# FNM Rathauszentrum Rheine - Entwurfsplanung

Vorstellung 'Optimierung der Entwurfsplanung' am 17.03.2020

Ansicht Ostfassade Vergleich der Planungsstände

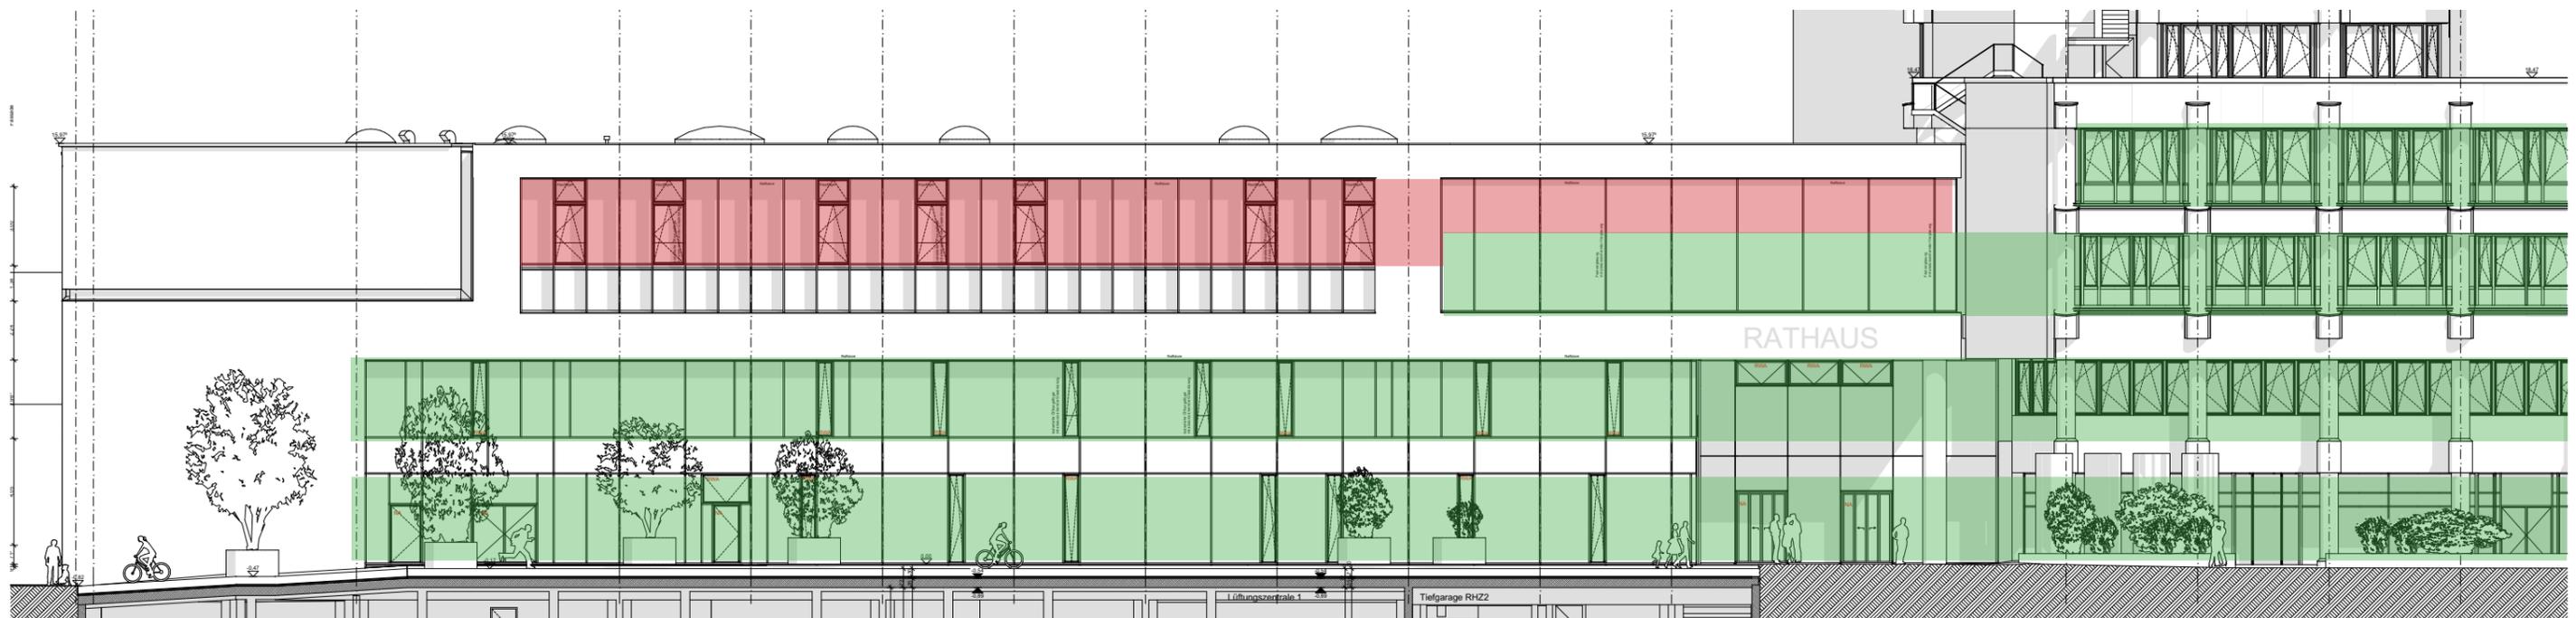
- Kantine als Vermittlung zwischen RHZ1 und der Aufstockung RHZ2.
- Vertikale Lamellenstruktur im Bereich Verw.-Vors. als Sichtschutz und zur Beruhigung der Fassadengestaltung.
- Unregelmäßig aufgelockerte Fensterstruktur im Bereich EG und 1.OG analog zu den anderen Fassadenseiten.

Ansicht Ost

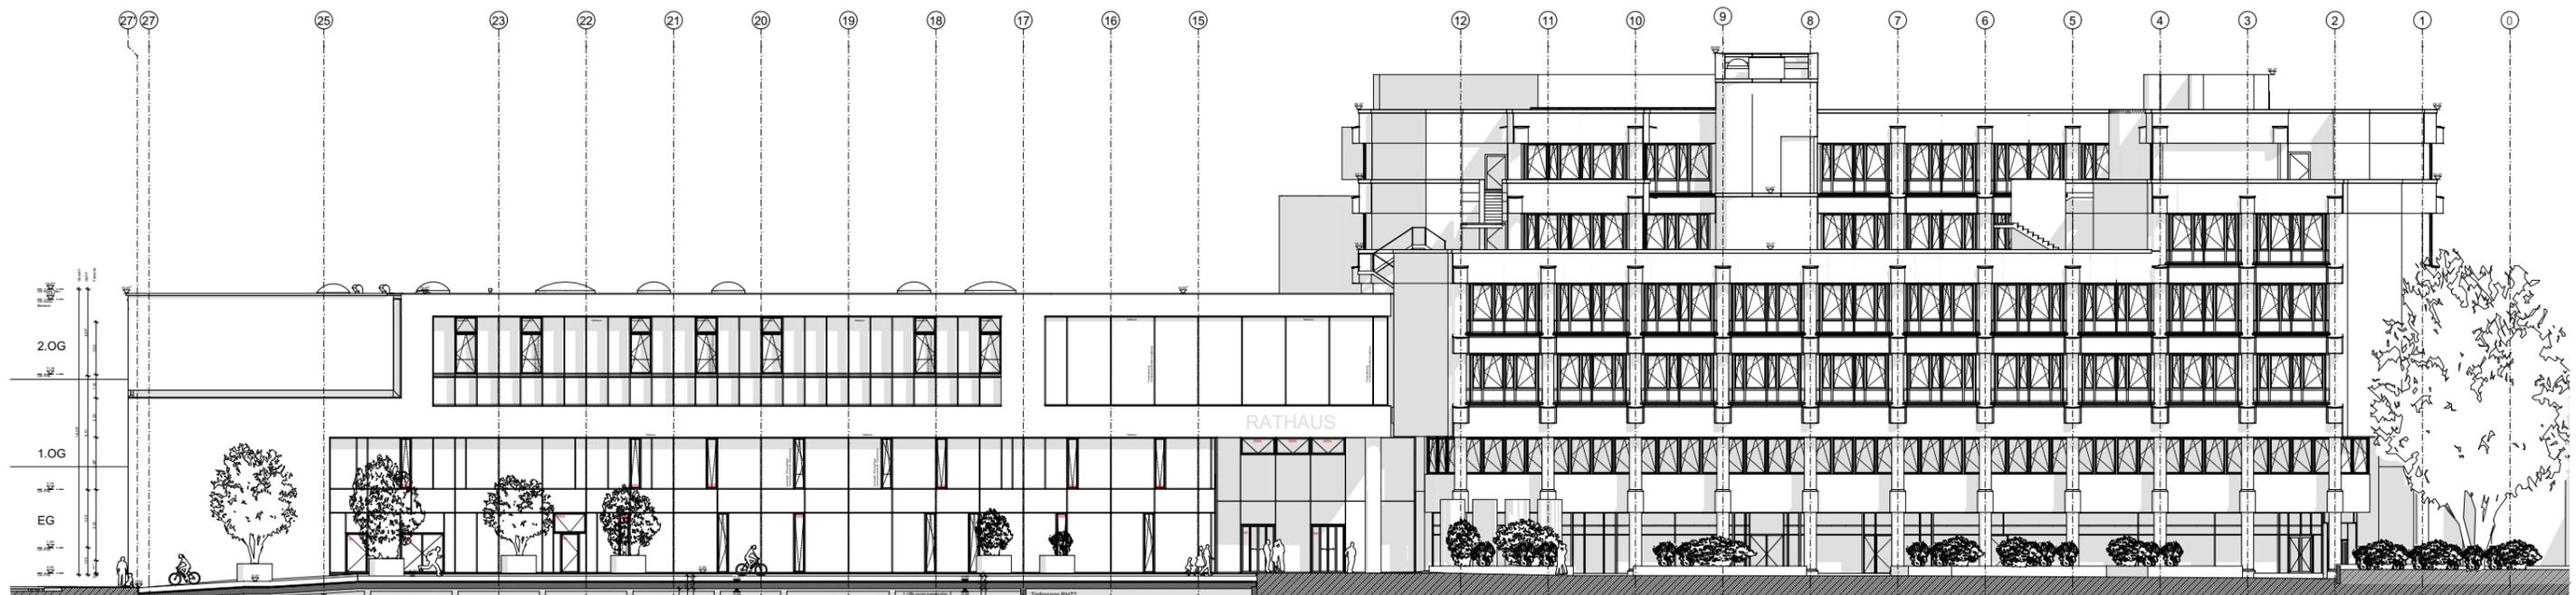
- 1,25m Fensterbreite im Bereich Verw.-Vor. in unregelmäßiger Anordnung Bodentiefe Elemente mit Glasbrüstung als Absturzsicherung. Darüber angeordneter Kippflügel
- 0,625m breite Fenster im Bereich der Säle und der Bibliothek als Komfortlüftung.
- 0,625m breite Öffnungsflügel im Bereich der Säle und der Bibliothek als Zuluftöffnungen im Fall der Entrauchung.
- Großformatige Festverglasung im Bereich der Kantine. Be- und Entlüftung ausschließlich mechanisch.
- Structural Glazing im Bereich des Foyer. Schiebetüren als Zugänge. Entrauchungsöffnungen im oberen Fassadenfeld.

Grundriss 2 Obergeschoss

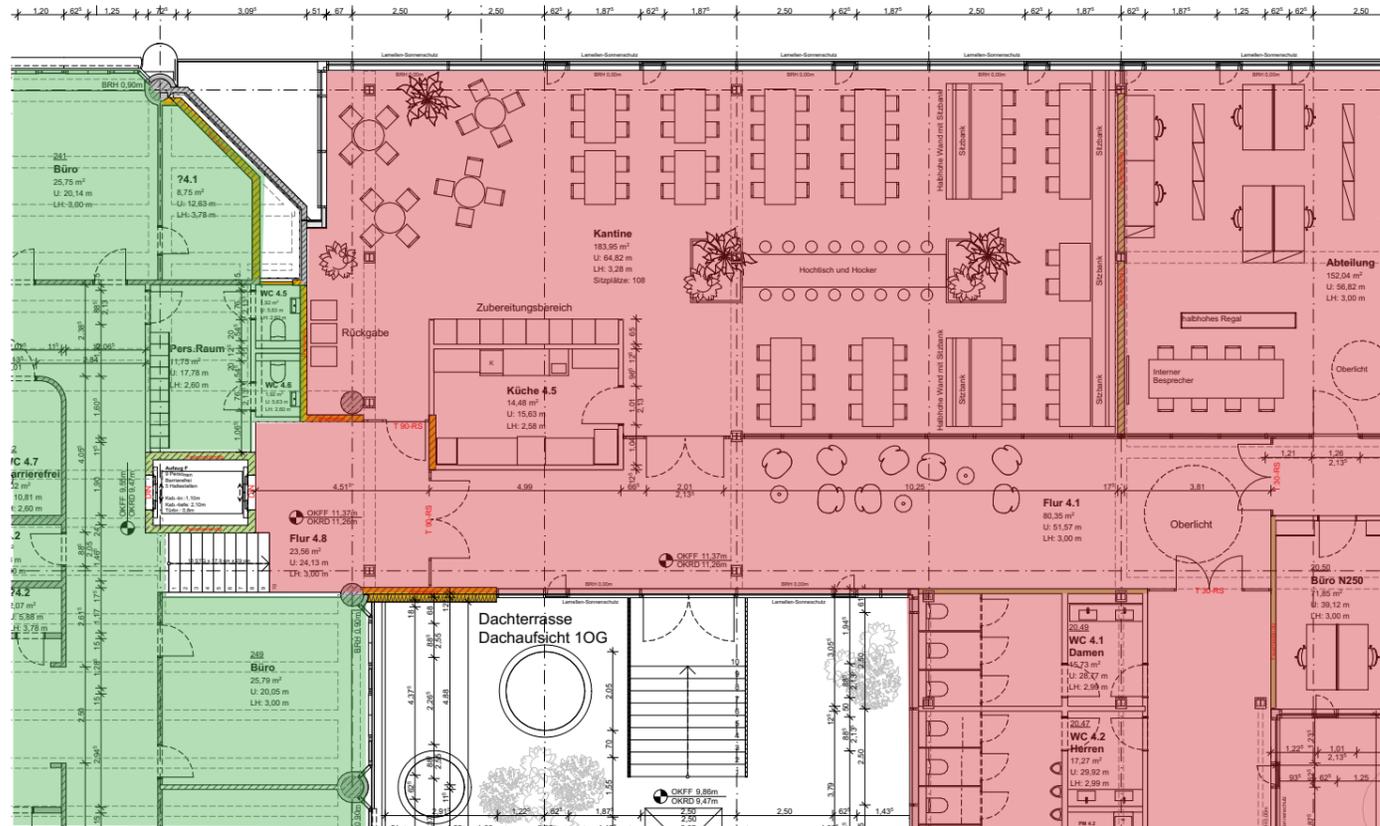
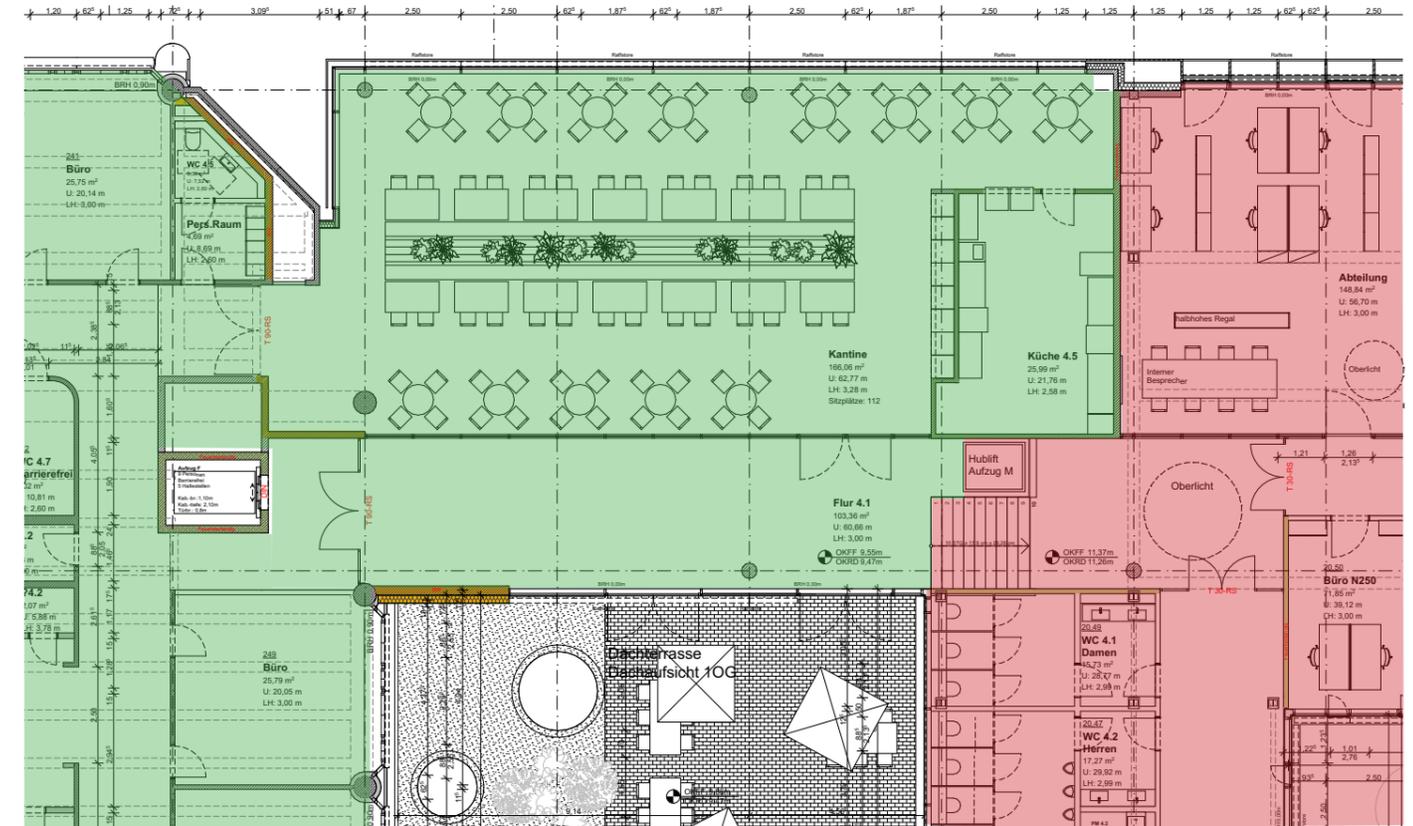
- Sichtverbindungen zwischen der Kantine, dem Verbindungsflur zwischen RHZ1 und RHZ2, dem Staelschen Hof und der Dachterrasse.
- Sowohl der Flurbereich wie auch die Kantine erhalten Ost- wie auch Westlicht.

- Hohe Raumhöhe verleiht dem Raum eine entspannte Aufenthaltsqualität.
- Die Kantine ist ebenerdig vom RHZ1 aus zugänglich. Das RHZ2 mit dem Niveau der Kulturetage treppt sich frühzeitig am Verbindungsflur zum RHZ1 ab und öffnet so den großflächigen Durchgang zur Dachterrasse.

## INNENHOF RATHAUSZENTRUM 1

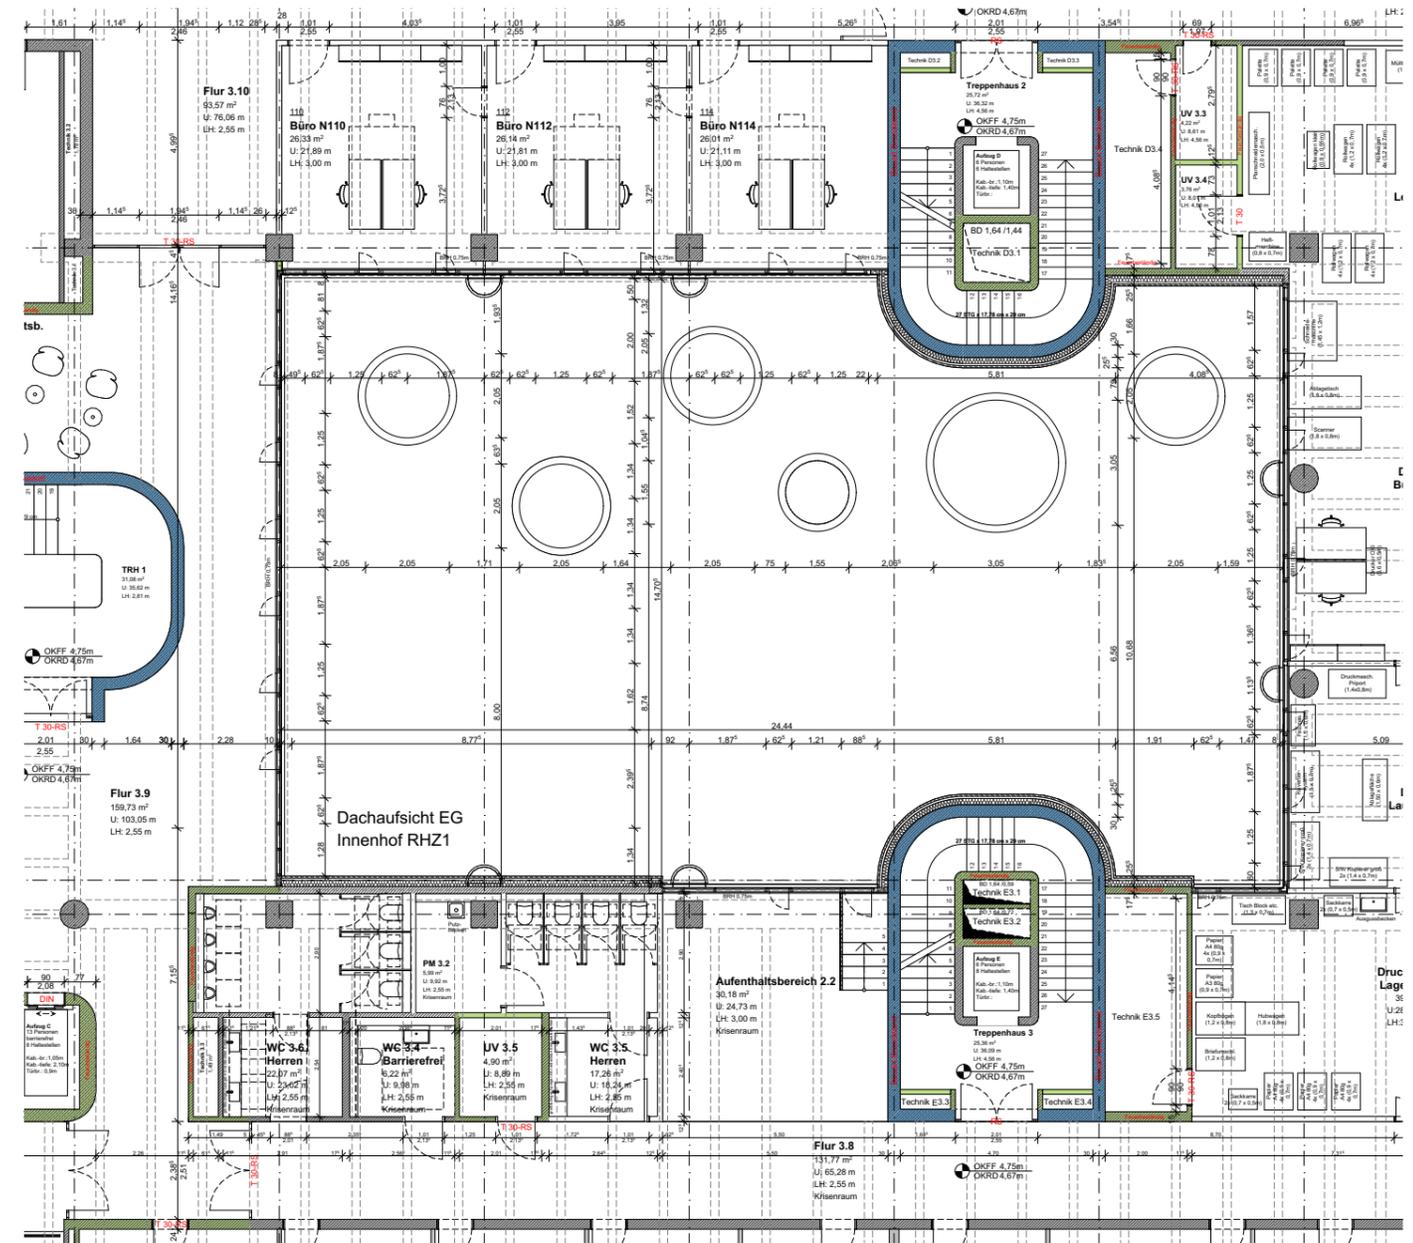
- Die Erweiterung des Innenhofes RHZ1 orientiert sich in ihrer Ausprägung an der bestehenden Struktur und schreibt diese nach unten fort.
- Es entsteht eine einheitliche Anmutung ohne die verschiedenen Bauzeiten aufzuzeigen.
- Es findet eine direkte Fortschreibung des Bestandes statt.
